PR10.12 Addenda - Réponse à la demande d'engagements et d'informations complémentaires

3 juin 2024

OBJET : Addenda - Demande d'engagements et d'informations complémentaires pour le projet de réaménagement de la cellule 6 au centre de traitement de Stablex sur le territoire de la ville de Blainville par Stablex Canada Inc.

V/ dossier : 3211-21-014

Figure 2. Plan général d'échantillonnage pour le suivi des milieux humides

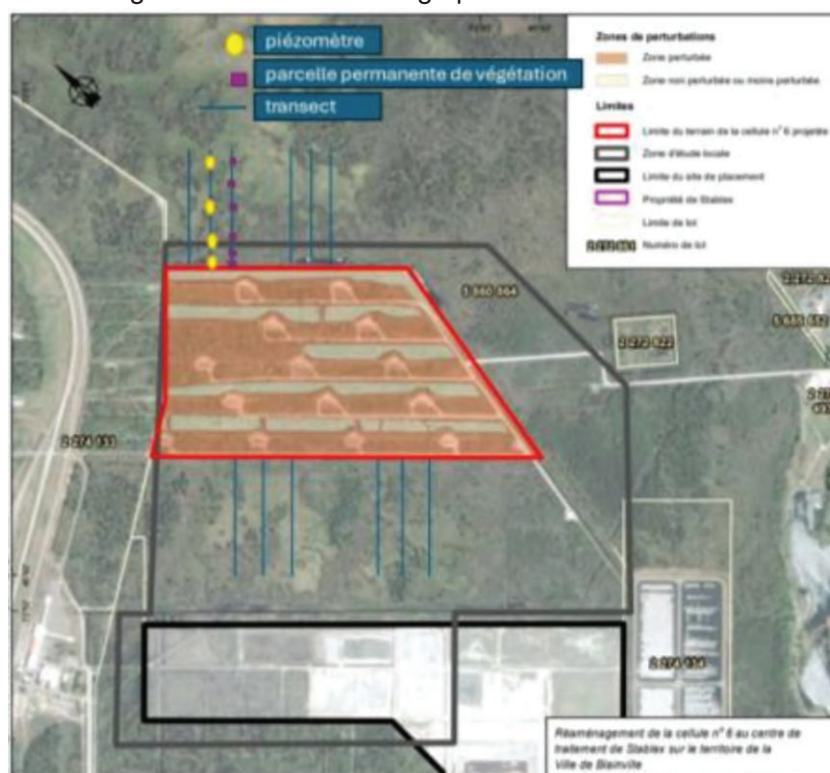
QC-11 : Le Ministère exige un suivi de quatre indicateurs (végétation, hydrologie, qualité de l'eau, qualité physique des sols), tel que mentionné ci-haut dans la section 4, dont les changements sont observables à une échelle temporelle étendue. Le plan d'échantillonnage proposé s'appuie sur différentes sources d'informations scientifiques et protocole de recherche (entre autres Price et coll. 2023, Lachance et coll. 2021, Sprecher 2008)¹.

Un plan général d'échantillonnage (Figure 2) est proposé et consiste à établir quatre secteurs situés dans les milieux humides au pourtour de la cellule 6 projetée, soient deux secteurs situés vers le nord-est et deux autres vers le nord-ouest. Pour chaque secteur, trois transects perpendiculaires d'une longueur de 300 m et séparés par 50 à 75 m de la cellule 6 projetée sont demandés pour un total de douze transects. Des parcelles d'échantillonnage et des piézomètres sont positionnés le long de ces transects.

L'initiateur doit s'engager à présenter un plan d'échantillonnage détaillé. Ce plan doit être transmis lors de la première demande visant l'obtention de l'autorisation ministérielle en vertu de la Loi sur la qualité de l'environnement (LQE).

SCI-11 : Le Programme révisé de suivi des MH inclura un plan d'échantillonnage détaillé des MH adjacents au site du projet. Le nombre et le positionnement des transects seront déterminés après avoir échangé avec les experts du MELCCFP, en tenant compte également des conditions du terrain et des droits d'accès qui auront été accordés à Stables relativement aux terrains sur lesquels les MH adjacents sont situés. Stables s'engage à assurer la pérennité du programme de suivi en obtenant l'accès au terrain auprès du propriétaire des lots adjacents pour les fins de la réalisation du programme de suivi. Stables s'engage à fournir au MELCCFP une entente avec le propriétaire des terrains adjacents concernant l'accès à des fins de mise en œuvre du programme de suivi des MH sur la période de 15 ans et à déposer cette entente avec la demande d'autorisation ministérielle en vertu du paragraphe 4° du premier alinéa de l'article 22 de la LQE.

- Bassin 9 - 02101778_000-0700-CV-D-0B
- Bassin 9 - coupe B-B - MEC13-026-36
- Bassin 9 - vue en plan - MEC13-026-35
- Localisation des équipements - MEC13-026-32

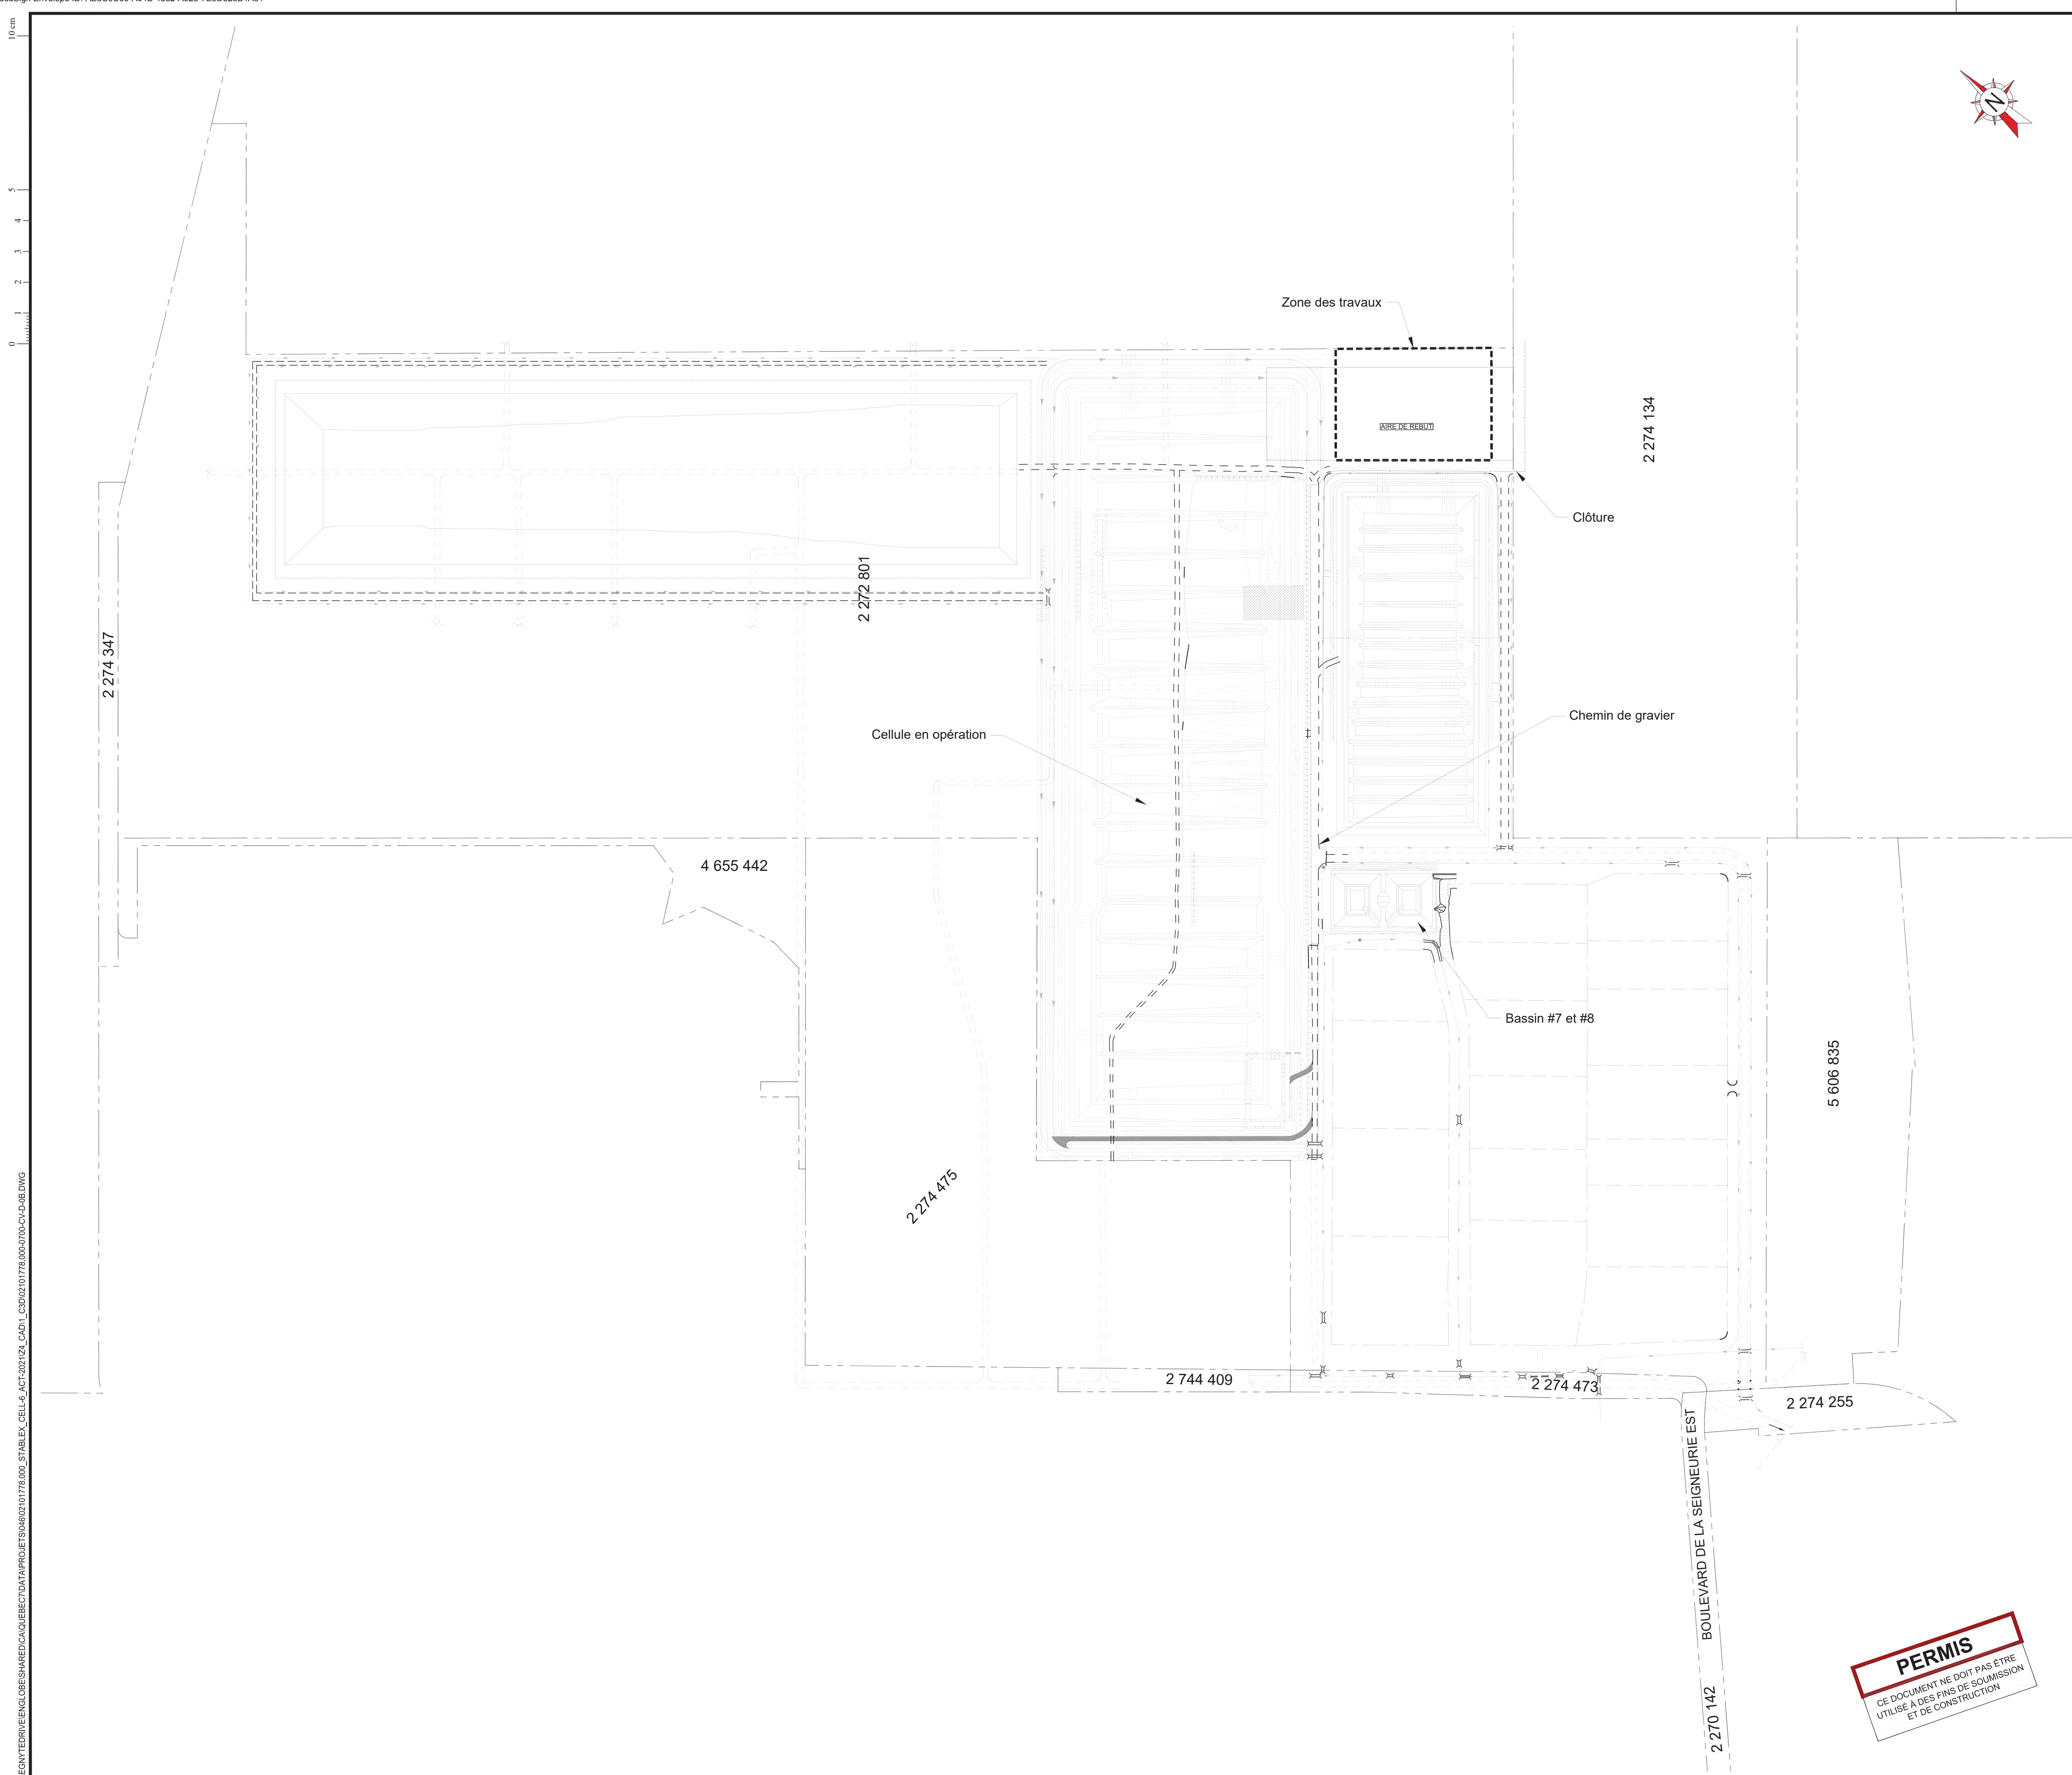
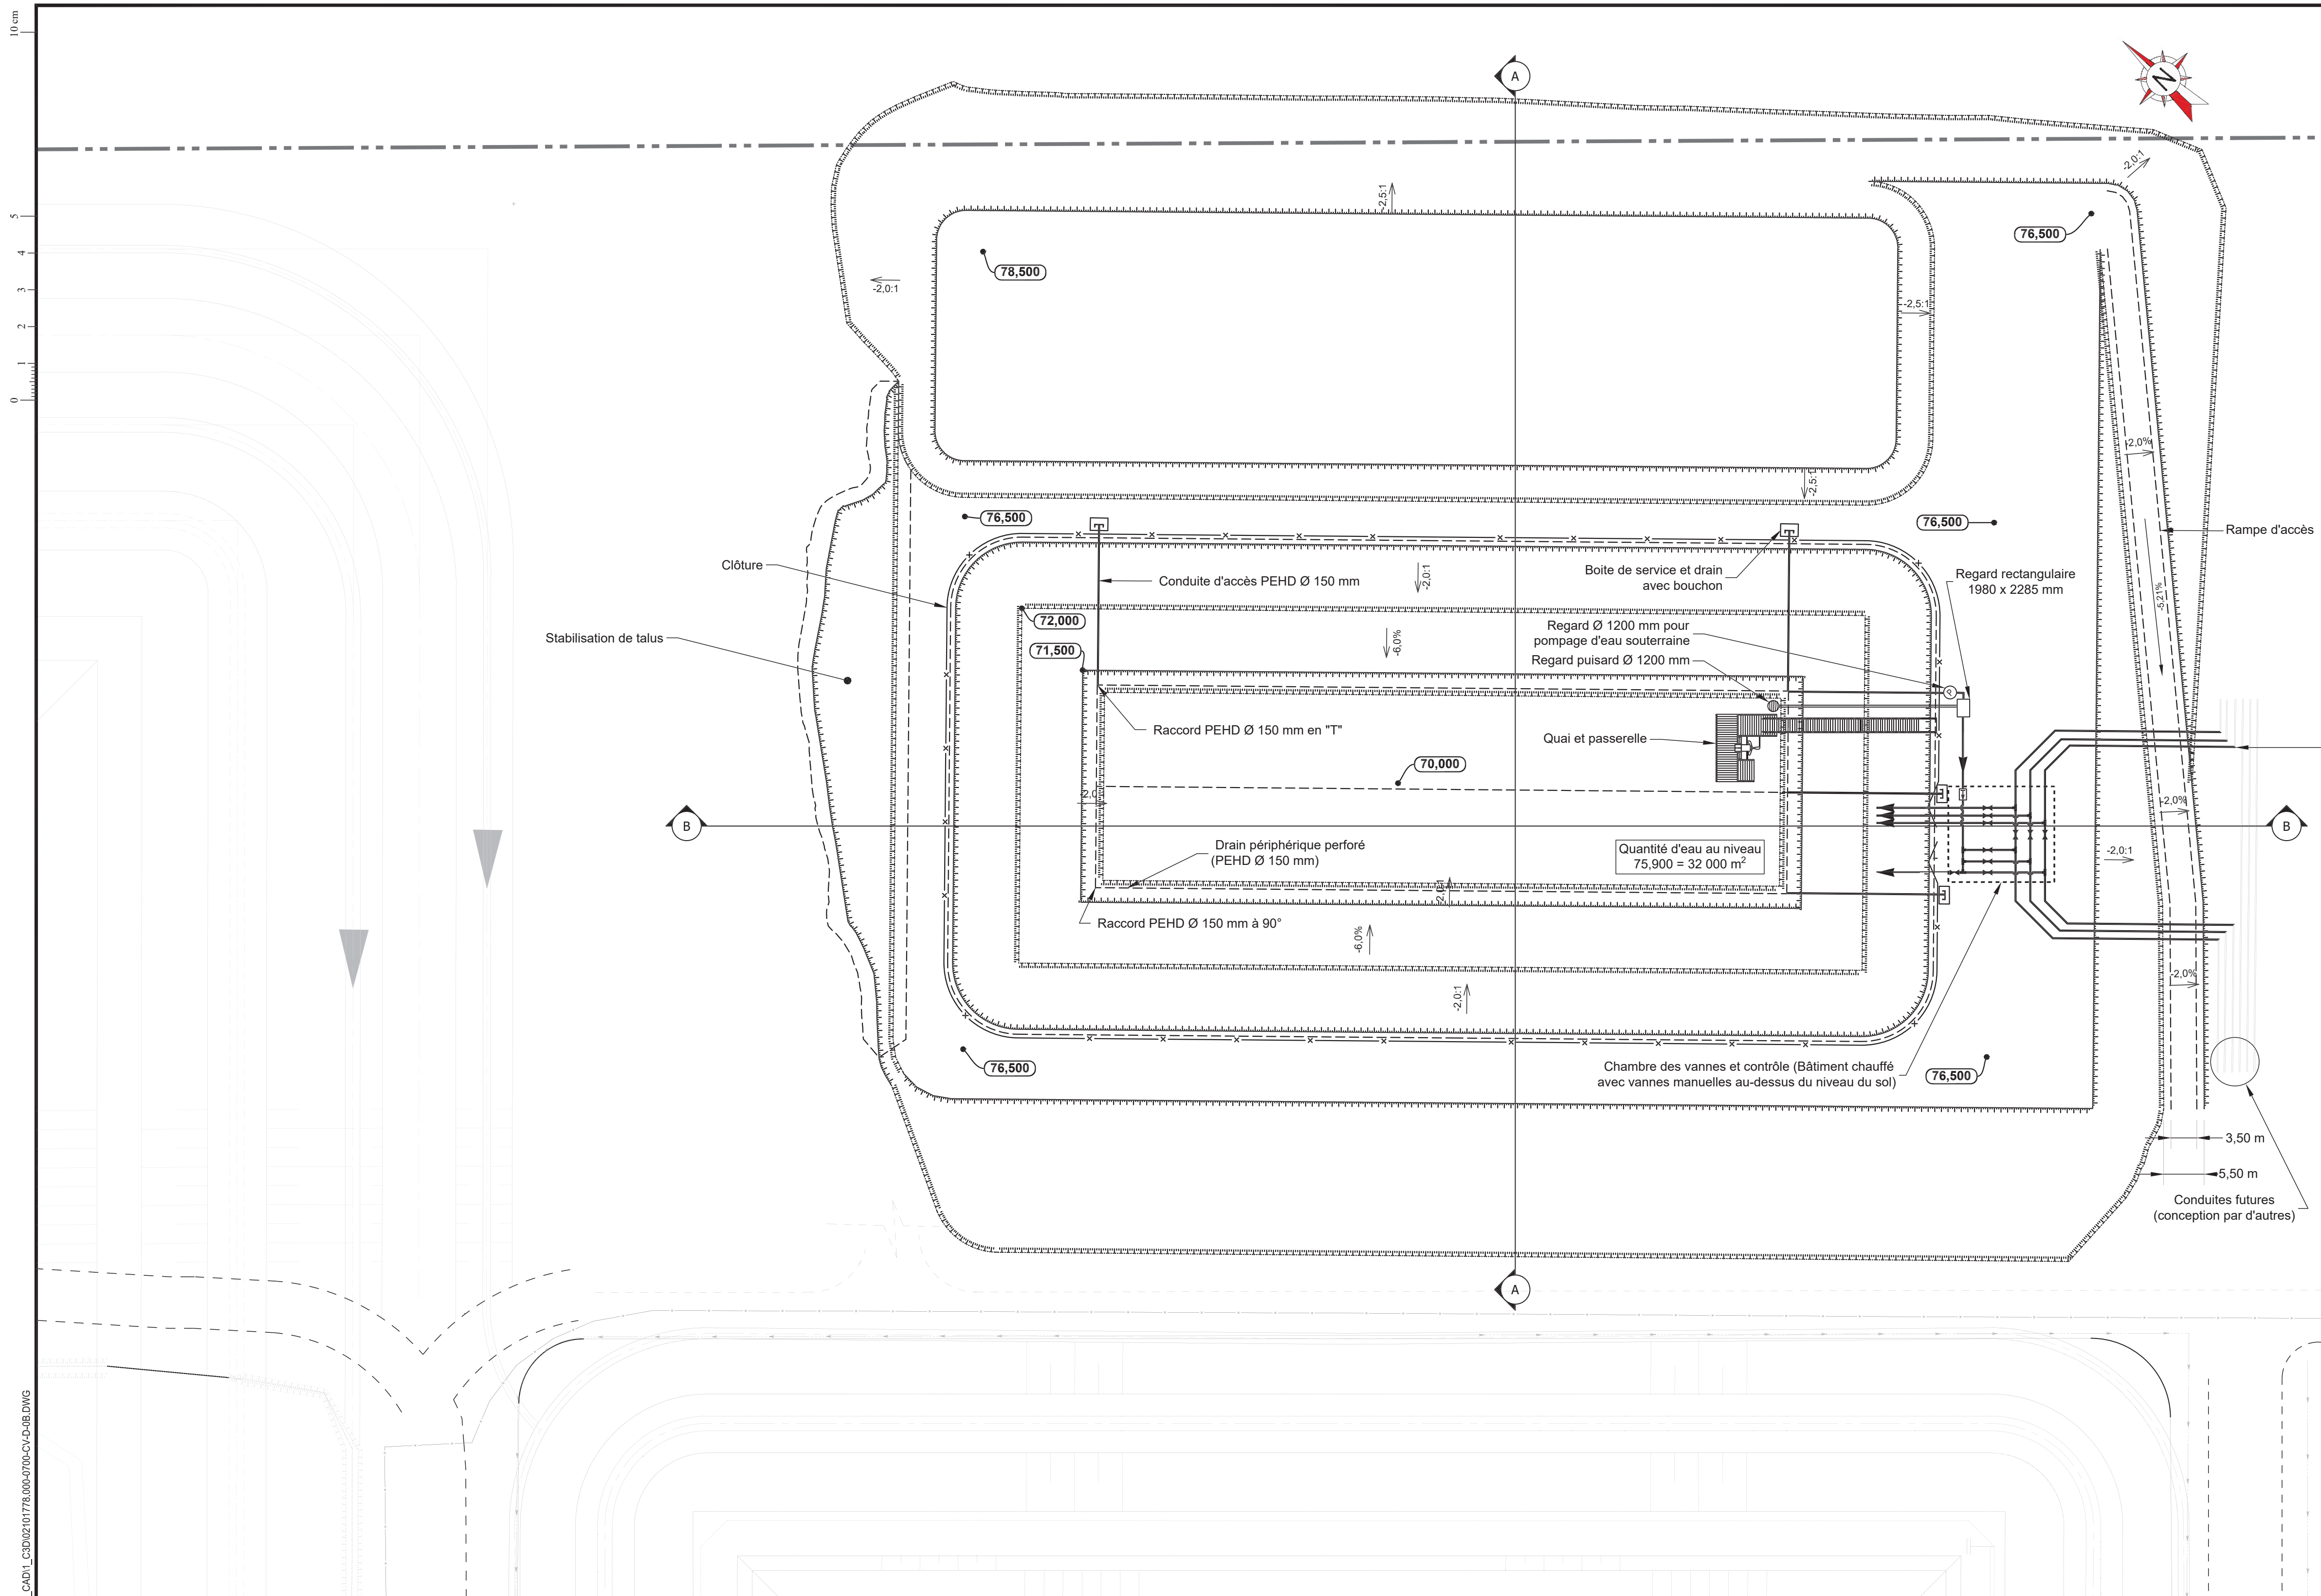
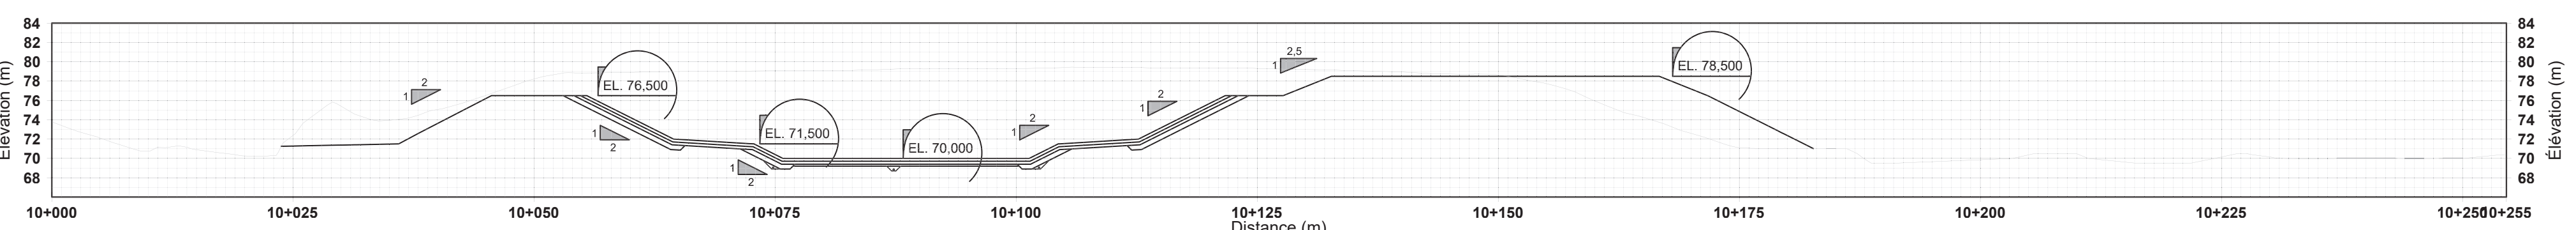
QC-47 L'initiateur doit s'engager à transmettre une étude géotechnique avec les plans et calculs d'ingénierie détaillés (conception, stabilité, tassement, soulèvement, etc.) réalisée par un professionnel qualifié pour l'aménagement du bassin 9 projeté. Plus spécifiquement et sans s'y limiter, l'initiateur doit prendre en compte les éléments mentionnés ci-bas.

Cette étude devra confirmer la faisabilité du concept proposé qui comprend des pentes périphériques de 2 :1 et 2,5 :1 ainsi que la possibilité d'aménager et d'exploiter (notamment lors de la vidange complète) ce bassin dont la base se situe sous le niveau des eaux souterraines. Le dimensionnement du système d'abaissement du niveau des eaux souterraines (drain périphérique sous l'imperméabilisation) devra également être détaillé et faire l'objet d'une validation par le professionnel qualifié, et devra tenir compte du contexte géologique et hydrogéologique de l'emplacement où sera localisé ce bassin, la localisation et le détail d'aménagement du bassin 9 servant à recueillir les eaux provenant du système de détection de fuites, notamment les plans et calculs d'ingénierie.

La conception du bassin 9 doit respecter l'article 11 du RESC (se référer au paragraphe 3.6.6.2 du *Guide de conception, d'implantation, de contrôle et de surveillance – lieux d'enfouissement de sols contaminés*).

L'étude géotechnique avec les plans et calculs d'ingénierie détaillés doit être transmise lors de la demande visant l'obtention de l'autorisation ministérielle en vertu de la LQE pour les travaux de construction du bassin 9.

SCI-47 Stablex joint à la présente une étude géotechnique pour la construction du bassin 9 à l'annexe 1 ci-après. Cette dernière sera toutefois modifiée afin de s'assurer de tenir compte de tous les commentaires de la question QC-47.

L'annexe 2 contient des plans et descriptif synthèse de la conception générale du bassin 9. Ces documents aussi seront modifiés afin de tenir compte des commentaires de la question QC-47, notamment en ce qui a trait au :

- différentes composantes d'étanchéité (incluant le détail du puisard de vidange), une coupe transversale et une coupe longitudinale, et les équipements qui sont prévus ;

Stablex s'engage à transmettre ces compléments d'information géotechnique avec les plans et les calculs d'ingénierie détaillés du bassin 9 réalisés par un professionnel qualifié dans le cadre des deux demandes d'autorisation visant l'obtention d'autorisations ministérielles, soit celle pour les travaux de construction du bassin 9 ainsi que celle pour la cellule 6.
